Verslag huishoudelijke elektrische installatie op laagspanning en zeer lage spanning

Referentie: **012-20261102-04**	Datum controle: **02/11/2026**
Keurder: **012**

Eigenaar:	**Onbekend**	EAN-code:	**541448820044898241**
Adres installatie:	**Torenstraat 4 bus 2VR, 2160 - Wommelgem**	Nummer teller(s):	**1LGZ0477227670**
		Distributienetbeheerder installatie:	**Fluvius**
Datum uitvoering installatie:	☐ Vóór 01/10/1981 ☑ Tussen 01/10/1981 en 01/06/2020 ☐ Vanaf 01/06/2020		
Type:	☑ Wooneenheid ☐ Niet-huishoudelijk ☐ PV ☐ Batterij ☐ Laadpaal

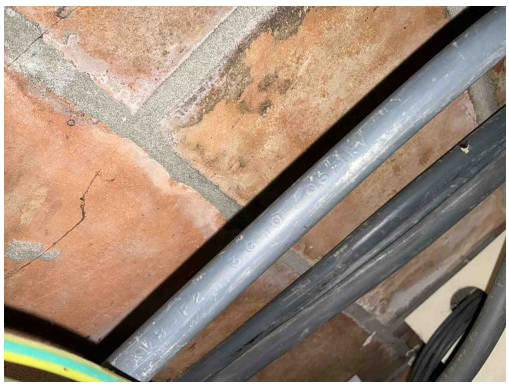
B35 - Er bevindt zich een geel-groene geleider in de meterbord verbinding aan de oorsprong van de installatie en deze is niet beveiligt tegen onrechtstreekse aanraking d.m.v. een differentieelstroominrichting van maximum 300 mA geplaatst in het begin van de elektrische installatie van een residentieel geheel (incl. in de gemeenschappelijke delen) (Boek 1: 1.5, 4.2.4.3, 4.2.4.4+ SYNERGRID C1/107).
Opmerking: Oa meterbord verbinding

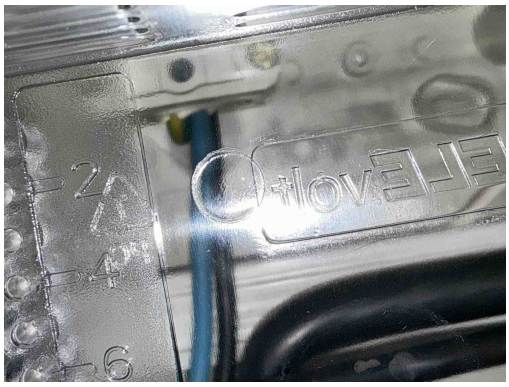
B35 - Er bevindt zich een geel-groene geleider in de meterbord verbinding aan de oorsprong van de installatie en deze is niet beveiligt tegen onrechtstreekse aanraking d.m.v. een differentieelstroominrichting van maximum 300 mA geplaatst in het begin van de elektrische installatie van een residentieel geheel (incl. in de gemeenschappelijke delen) (Boek 1: 1.5, 4.2.4.3, 4.2.4.4+ SYNERGRID C1/107).
Opmerking: Oa meterbord verbinding

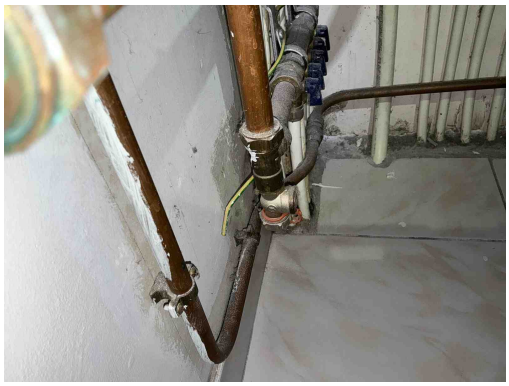
B17 - De voedingsspanning is niet op elk bord vermeld (Boek 1: 3.1.3.3).
Opmerking: Oa bord 1

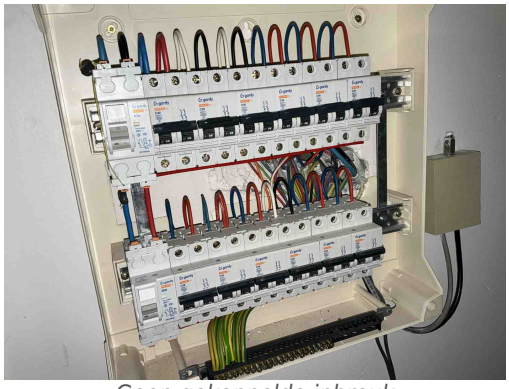
T09 - Bepaalde contactdozen en/of schakelaars zijn beschadigd (Boek 1: 1.4.1.3).
Opmerking: Oa keuken
